改善箇所説明図

改善の内容

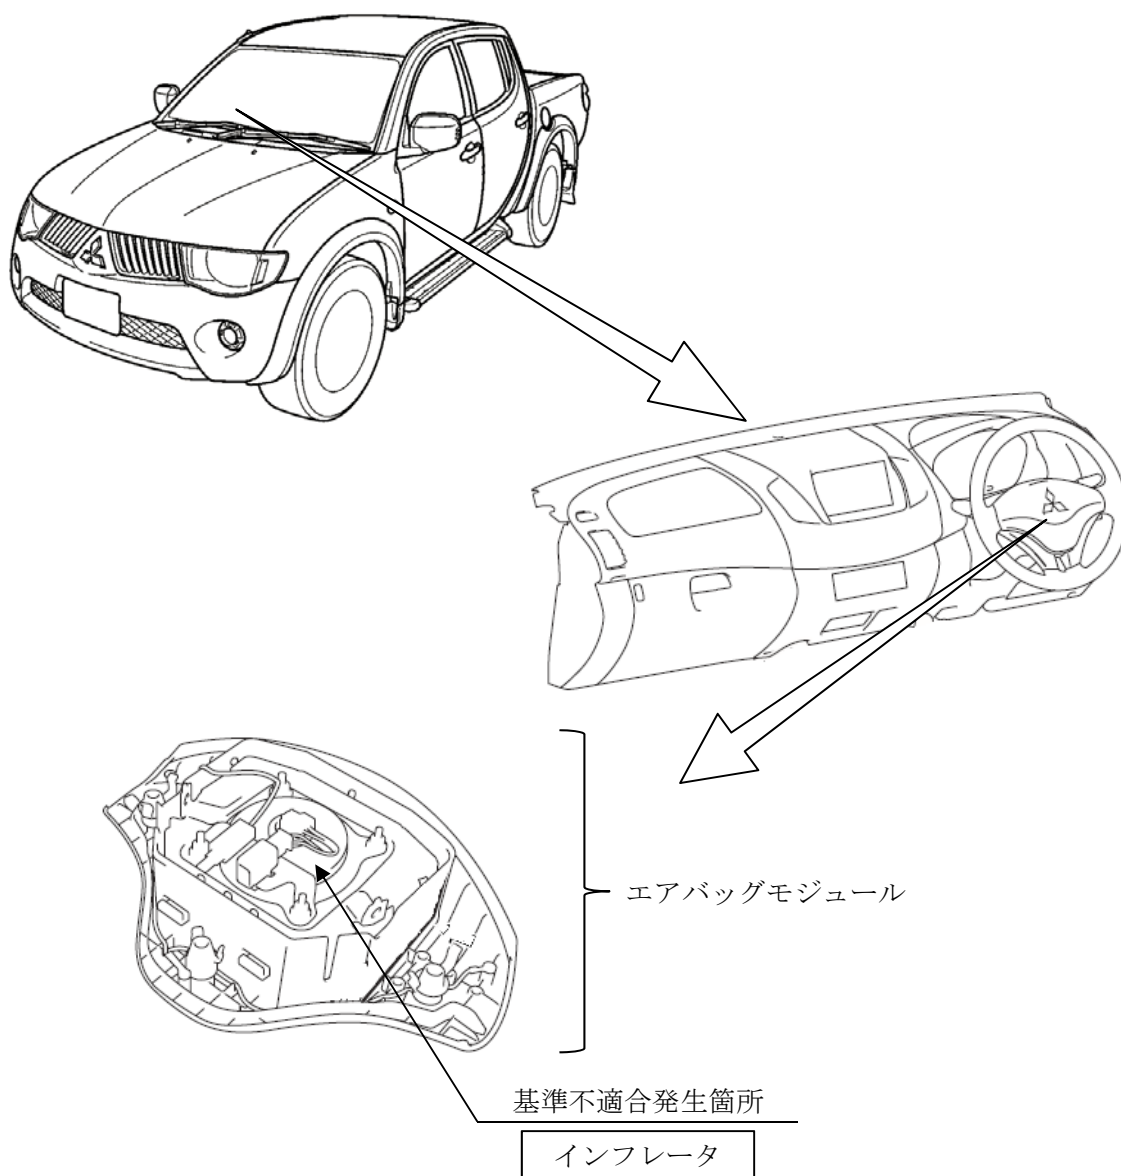
運転者席用エアバッグのインフレーター（膨張装置）において、他社で市場回収品を調査した結果、ガス発生剤の密度にばらつきが大きいものを確認した。このため、原因は判明していないが、エアバッグ展開時に正常に展開しないおそれがあることから、予防的措置として当該インフレーターを新品に交換する。

全車両、予防的措置として、運転者席用エアバッグのインフレーターを新品と交換、回収して不具合原因調査を実施する。

注：図中の 内は、交換する部品を示す。
